## 圖式之間的不一致的審查

### USD 646,749 設計專利申請歷程（陰影線不正確、不一致）

圖 15 審查人員圖解標示圖式之間多處的不一致

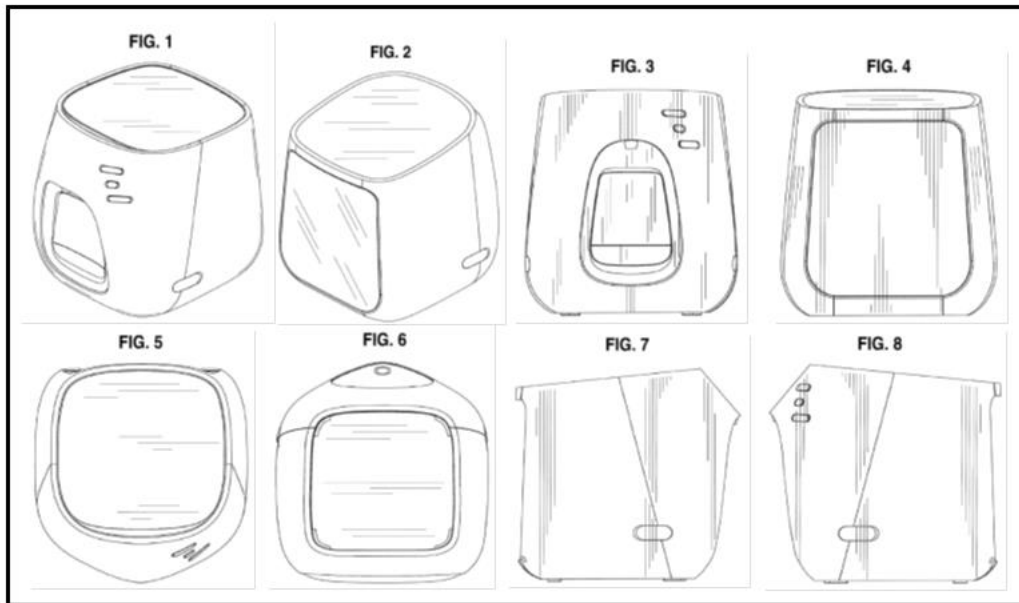
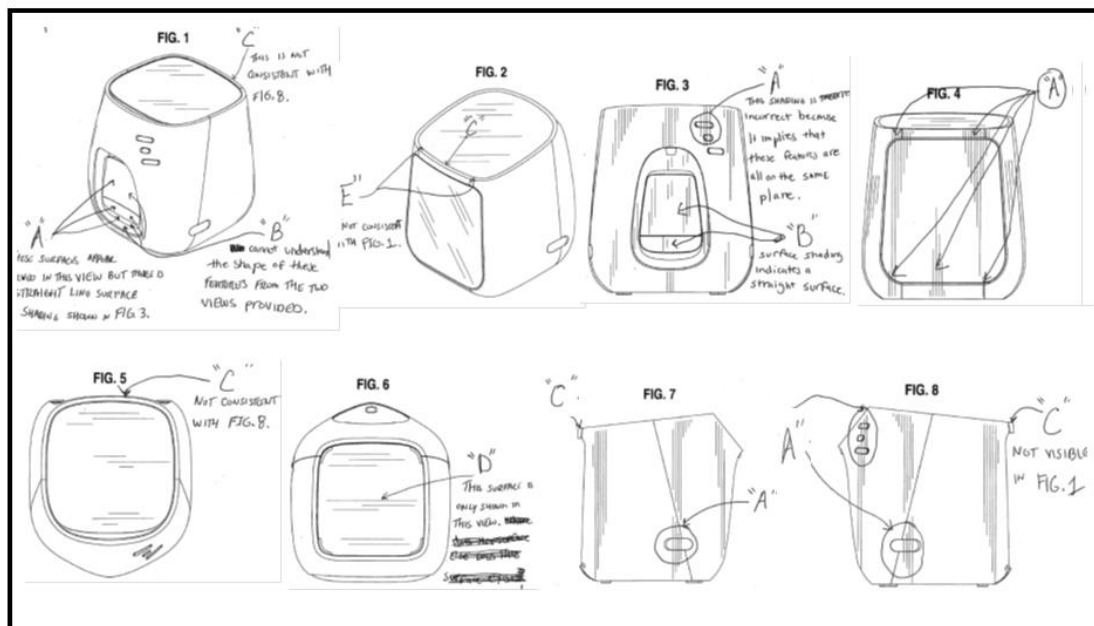
2013 年 9 月，Tena 工業公司提出「飲水機」的設計專利申請案（如圖 14 所示）。2010 年 12 月，審查人員在非最終核駁理由中，說明圖式中多處不一致，以致請求設計是不清楚也不明確的，因而無法據以實施，請求設計不符專利法第 112 條(a)款及(b)款之規定，應予以核駁。另外，還製作詳細的圖解說明（如圖 15 所示）配合文字敘述明確地指明圖式中的不一致之處，使得申請人容易了解，方能正確的修正圖式。理由清楚敘明並標示圖式中的錯誤：

- (1) Fig.1 中標示(A)的表面看起來是有弧度的，而 Fig.3 中相對應的區域的表面陰影卻是以直線呈現，兩者是不一致的。
- (2) Fig.1 及 Fig.2 標示(C)區域的表面配置與 Fig.8 及 Fig.5 相對應區域的配置是不一致的。
- (3) Fig.3 標示(A)部分的陰影線是不正確的，因為他們貫穿不同的平面。而 Fig.3 標示(B)區域的表面陰影是以直線呈現，該區的表面是無法得知的。
- (4) Fig.4 標示(A)部分的陰影線是以直線呈現，可是 Fig.1 中相對應的區域的表面看起來是有弧度的，兩張視圖的揭露不一致。
- (5) Fig.6 中標示(D)的底部表面只有出現在這張視圖中，無法確定其高低位置。
- (6) Fig.7 及 Fig.8 標示(A)部分的陰影線是不正確的，因為他們貫穿不同的平面。

圖 16 USD 646,749 設計專利核准公告之圖式

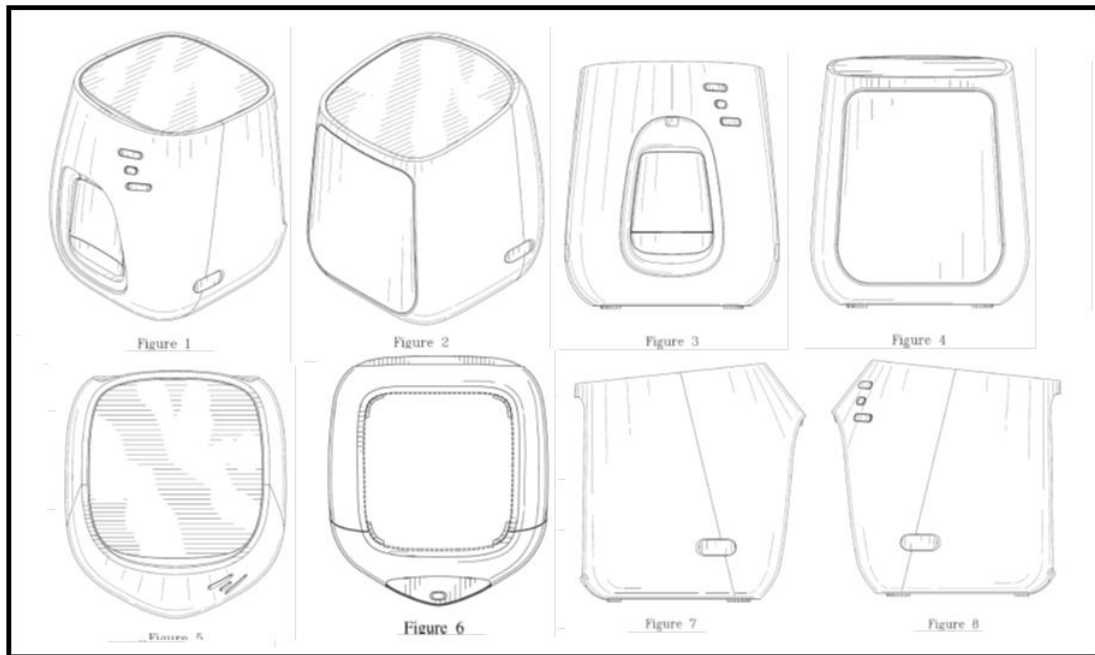
2011 年 5 月，提出第一次修正之圖式，審查人員認為 Fig.6 的底部中央被兩層方形圓角框線包圍的區域表面變化還是不明確，無法被了解，因此，建議申請人將兩層的方形框線改以不主張的虛線揭露，移除該處的表面陰影，並聲明以虛線揭露的部分不構成請求設計之一

部分。2011 年 9 月再次修正圖式（如圖 16 所示），10 月核准公告。
